OGGETTO: APPROVAZIONE DELLE MODIFICHE AL QUADRO DI ASSETTO DEI TRATTURI, AI SENSI DELL'ART. 7 BIS DELLA L.R. N. 4/2013, RELATIVE AD ALCUNI TRONCHI ARMENTIZI RICADENTI NEI COMUNI DI CARAPELLE, CERIGNOLA ED ORTA NOVA E NEL COMUNE DI SAN GIOVANNI ROTONDO.

QUADRO DI ASSETTO DEI TRATTURI L.R. 4/2013

PROPOSTA DI VARIANTE QAT

RELAZIONE SINTETICA

TAV 06

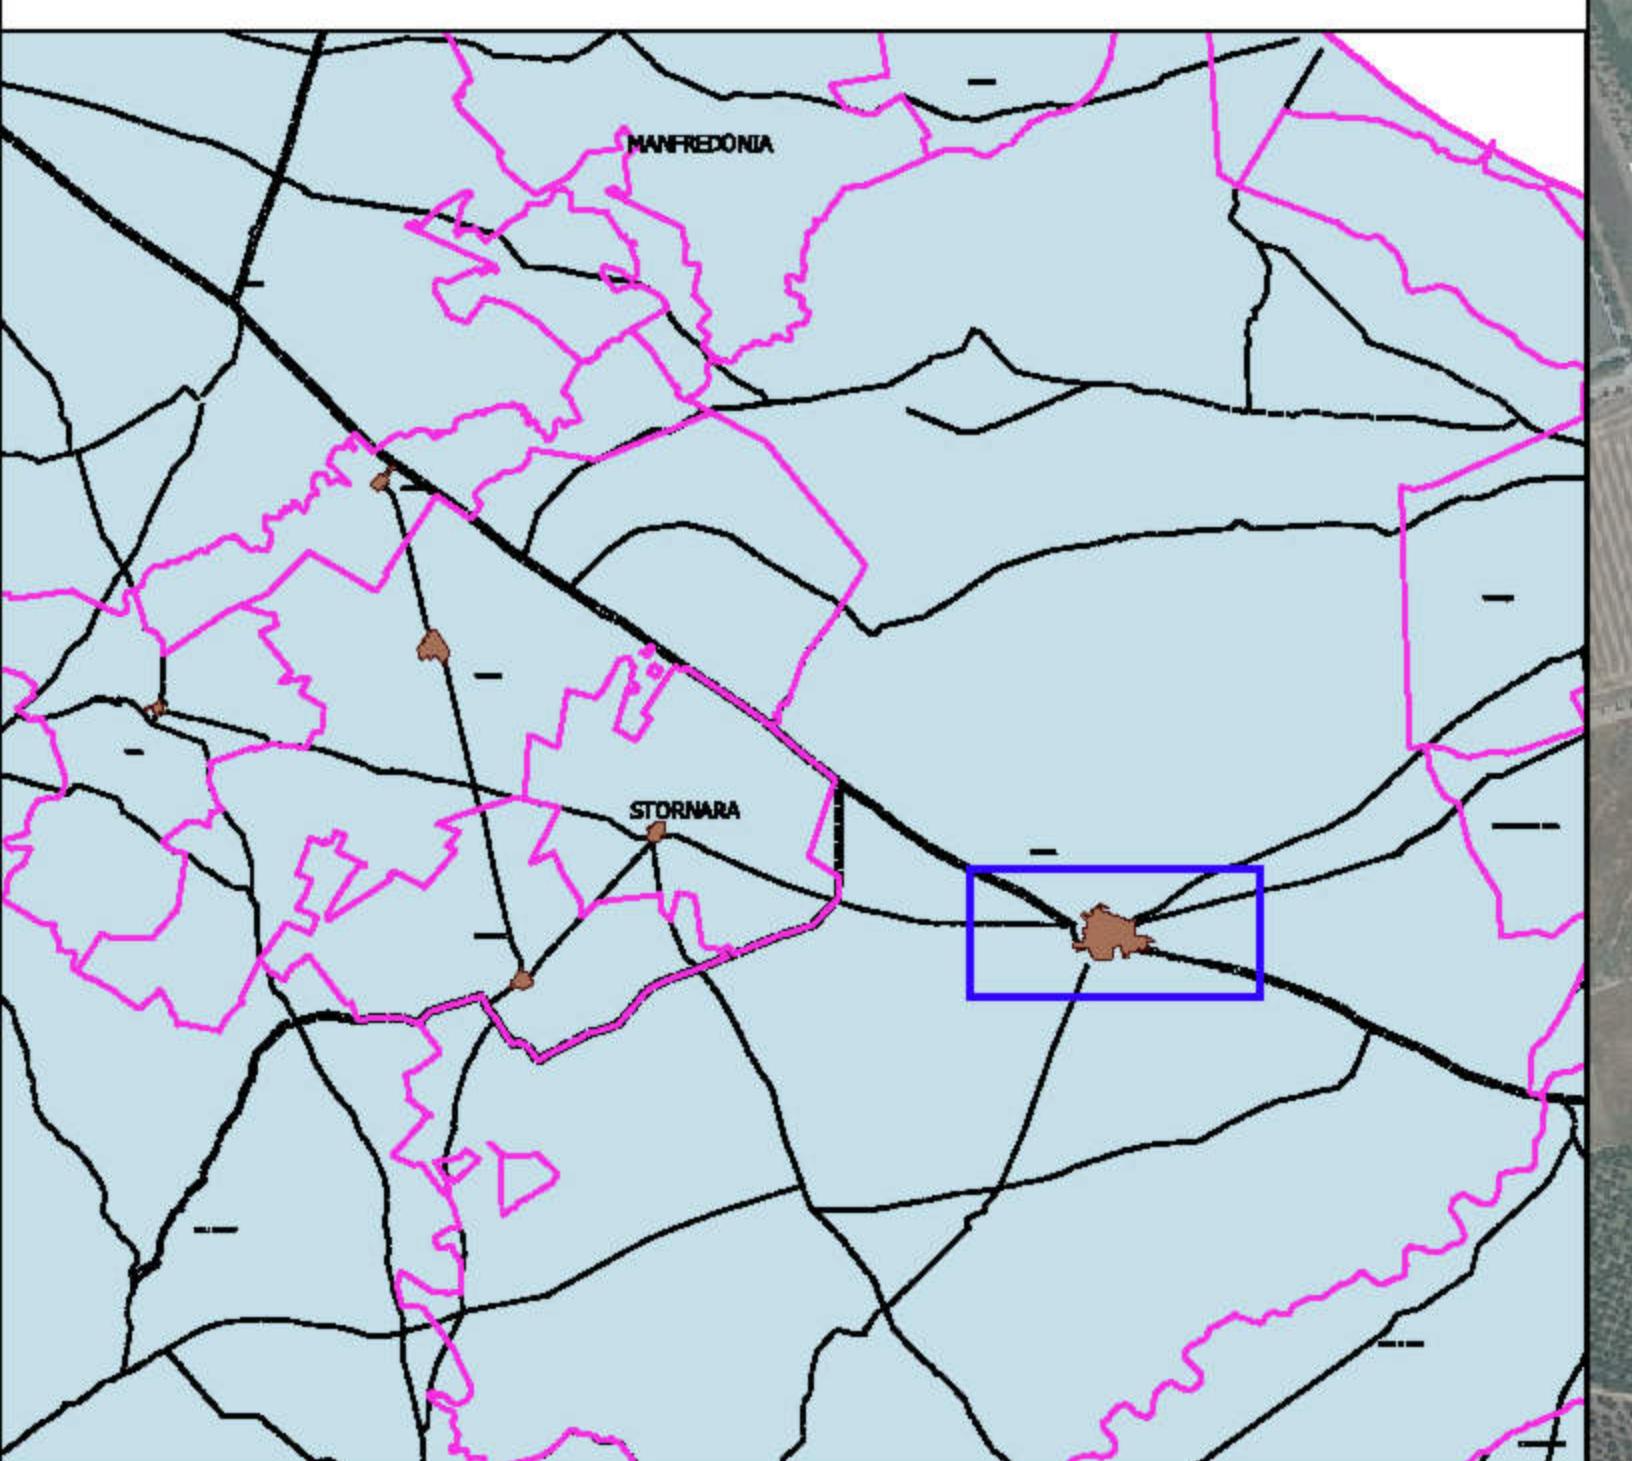
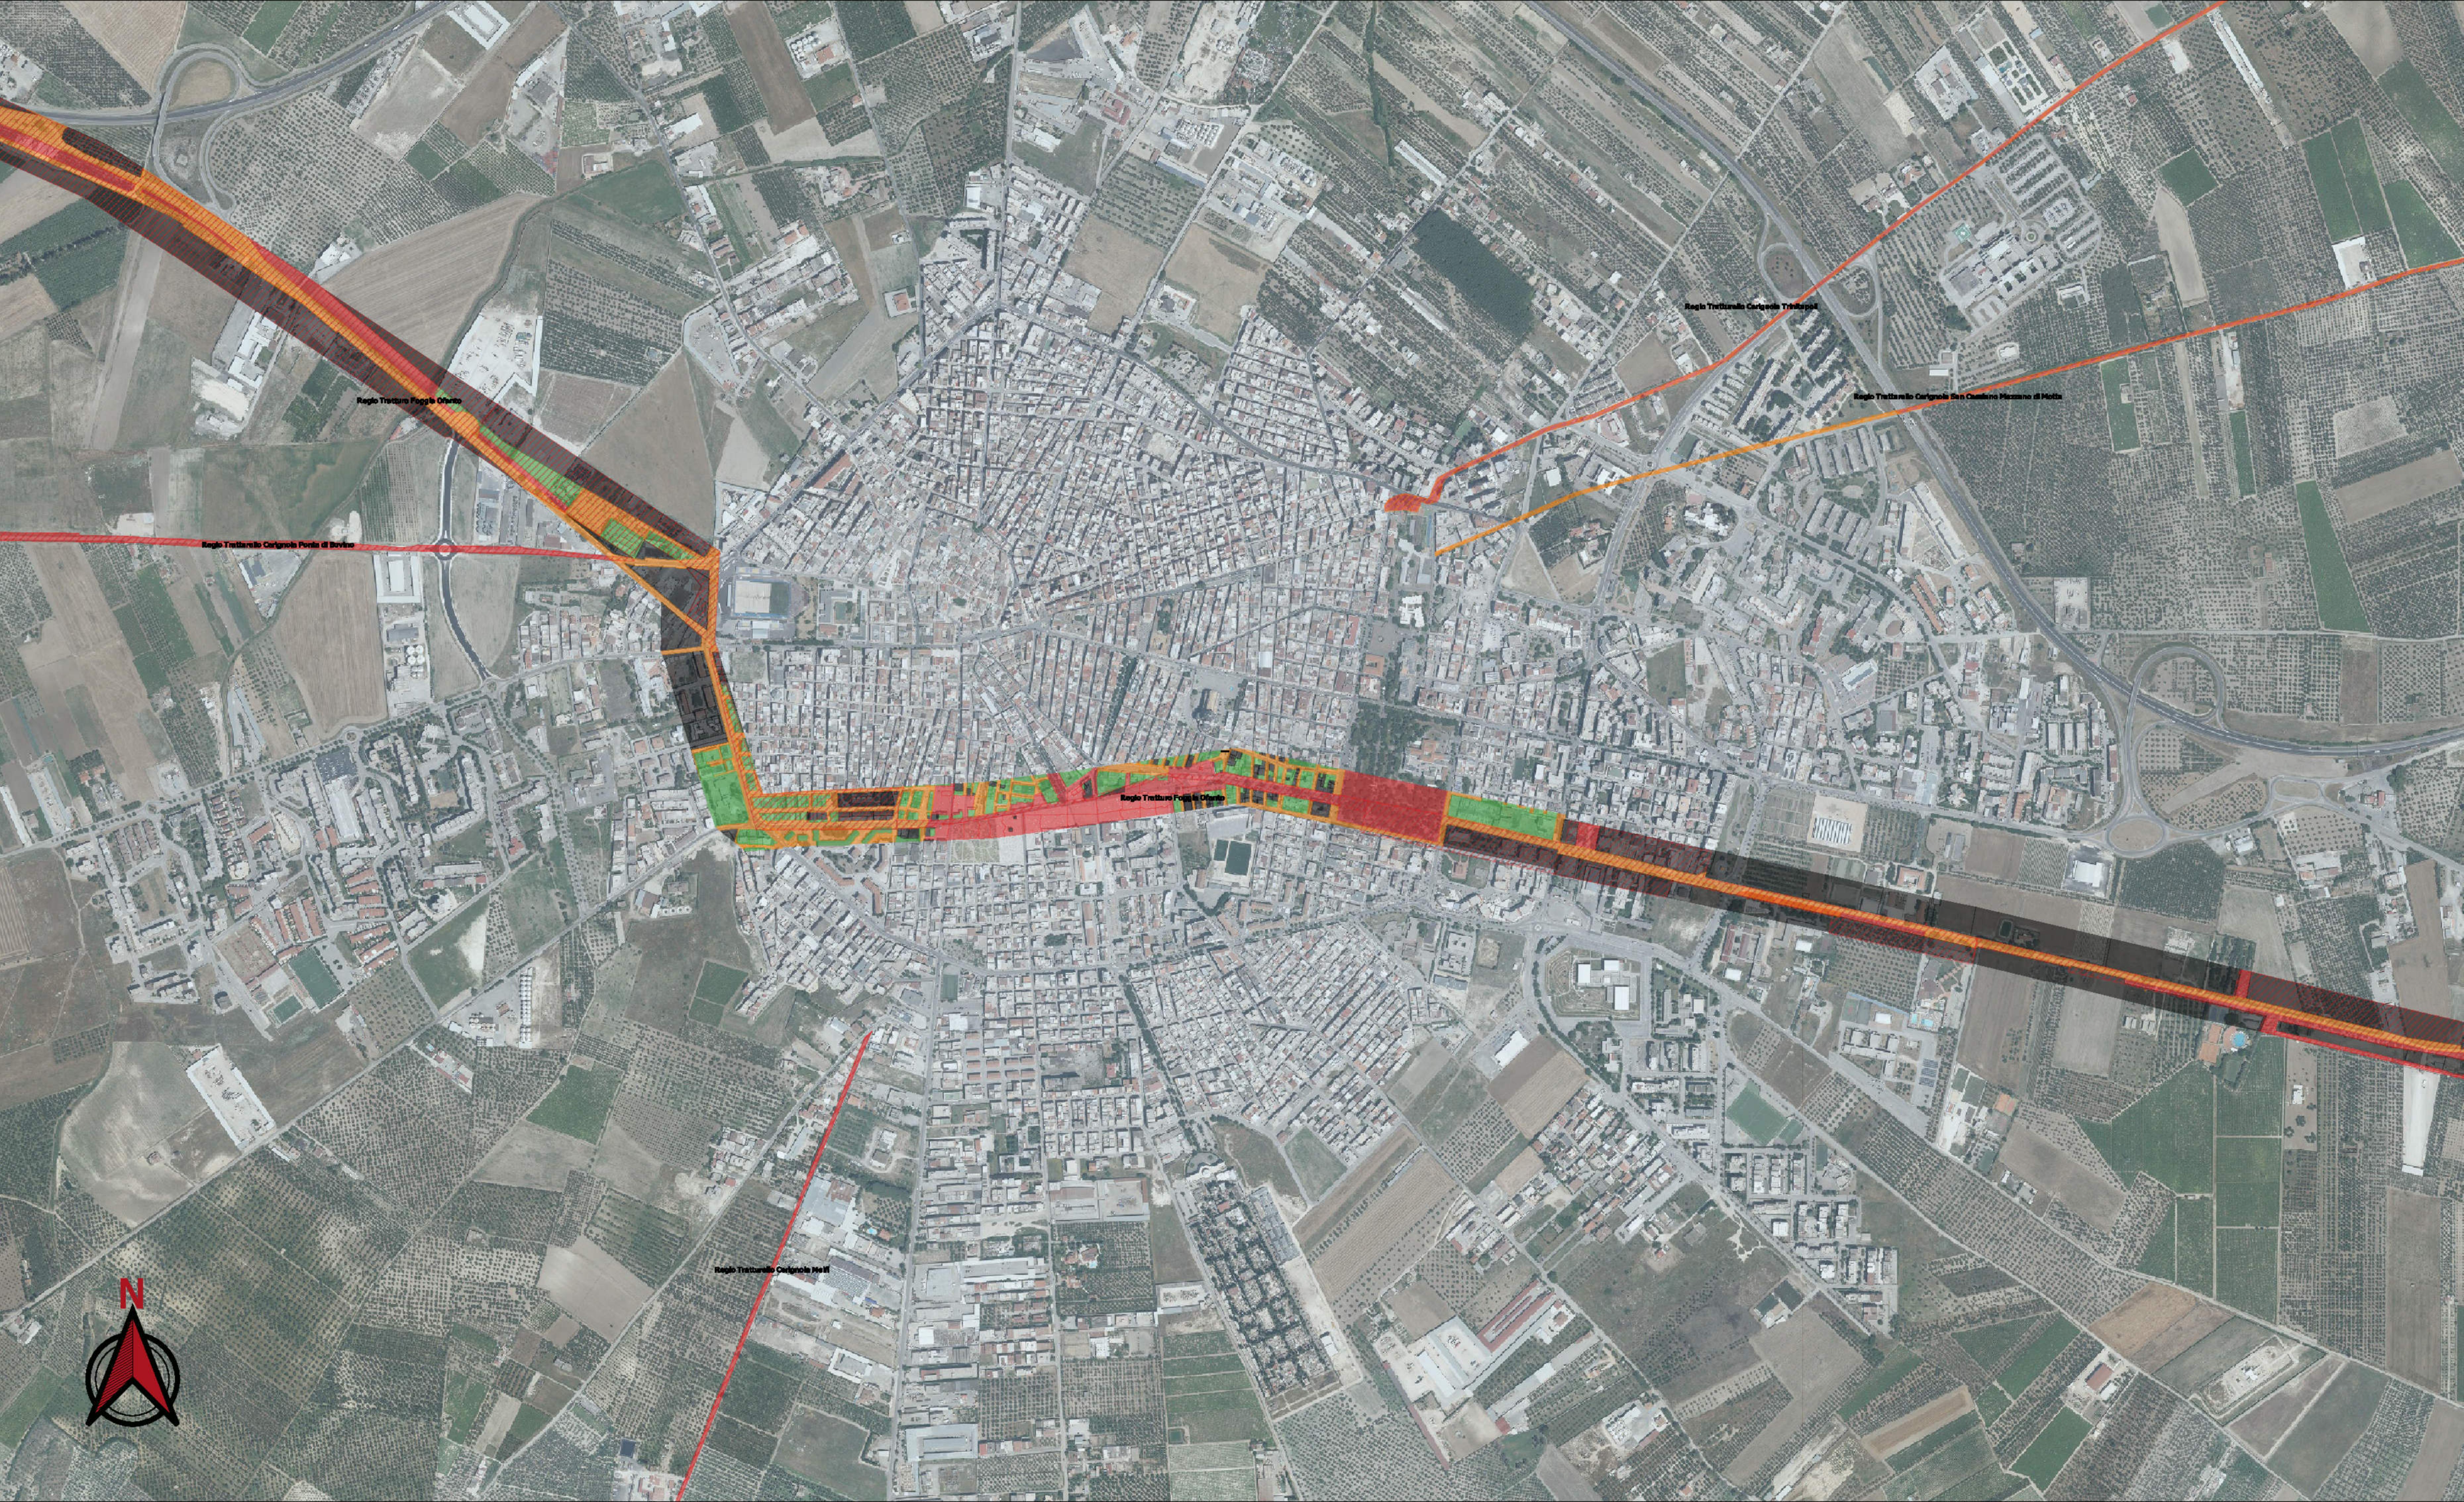
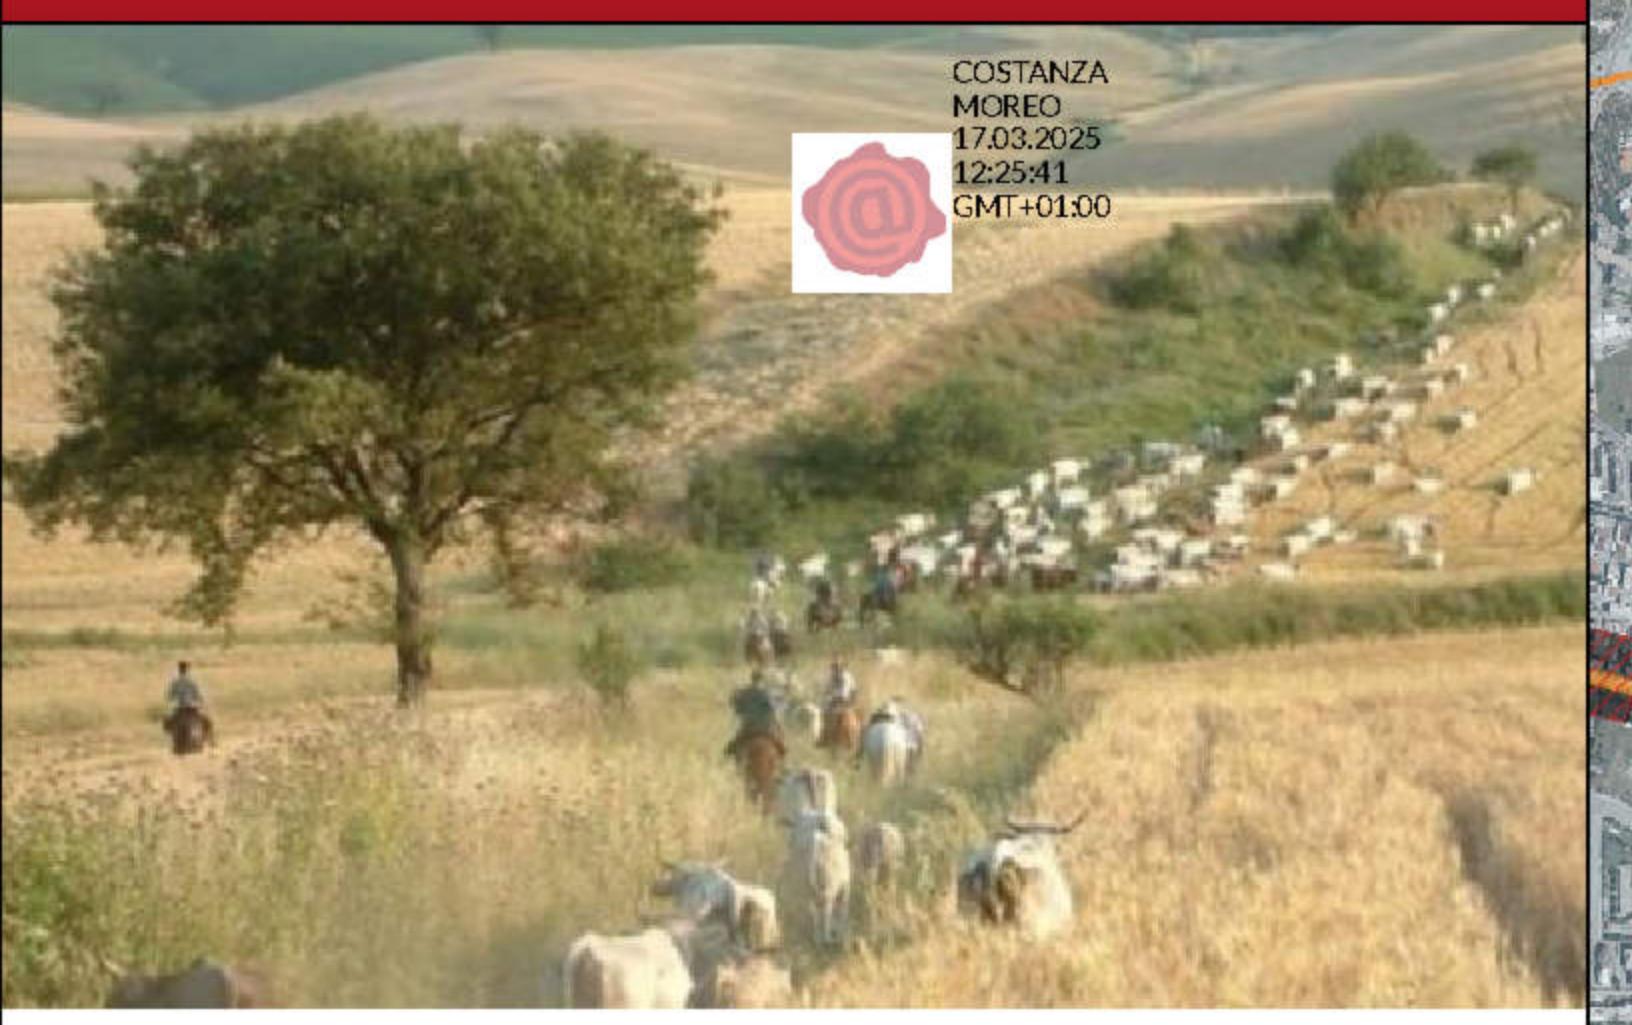
Tavv. 1, 2, 3, 5, 6, 7

Per Cerignola, in assenza del previgente Piano comunale dei tratturi, il QAT assumeva genericamente la classificazione in area C delle aree urbane, recependo, tra l’altro, l’osservazione n.12a al QAT presentata dal Comune stesso, ma senza procedere ad una puntuale perimetrazione cartografica delle stesse.

In considerazione del fatto che il Documento Regionale di Valorizzazione dei tratturi ha eletto il tronco del Tratturo n. 14 in Cerignola quale caso esemplare della valorizzazione in ambito urbano, si è proceduto ad una puntuale ricognizione del tratturo su base catastale, al fine di determinare la reale consistenza demaniale e classificare di conseguenza le aree. Strumento fondamentale per la ricognizione sono stati i piani alienativi degli anni Trenta predisposti dal Commissariato per la Reintegrazione dei tratturi (suddivisi in due tronchi rurali e un tronco urbano), piani che sono stati ulteriormente verificati alla luce delle ricognizioni condotte negli anni Ottanta dagli uffici regionali. Inoltre, mediante l’ortofoto del 2019, è stata effettuata la perimetrazione, su base catastale, delle aree irrimediabilmente compromesse dalla presenza di eventuali occupazioni/trasformazioni e delle aree libere, candidabili ad azioni di riqualificazione funzionale alla fruizione turistico-culturale e al progetto di valorizzazione del DRV. In ultimo, la ricognizione ha classificato in lettera A le zone attualmente vincolate ai sensi del D. Lgs. 42/2004 come aree archeologiche o di interesse storico culturale, quali, ad esempio, l’area del Piano delle Fosse e del Parco della Rimembranza. In tal modo, viene sancita l’appartenenza di tali significative aree al Parco dei Tratturi di Puglia ed applicata la disciplina riveniente dal DRV.

Per le aree del Parco dei Tratturi di Puglia ricadenti in ambito urbano, destinate tuttavia a pubblica viabilità, sarà necessario concordare con la Soprintendenza SABAP di Foggia e BAT, specifica disciplina d’uso e di intervento, compatibile con le funzioni assegnate dagli strumenti urbanistici vigenti.
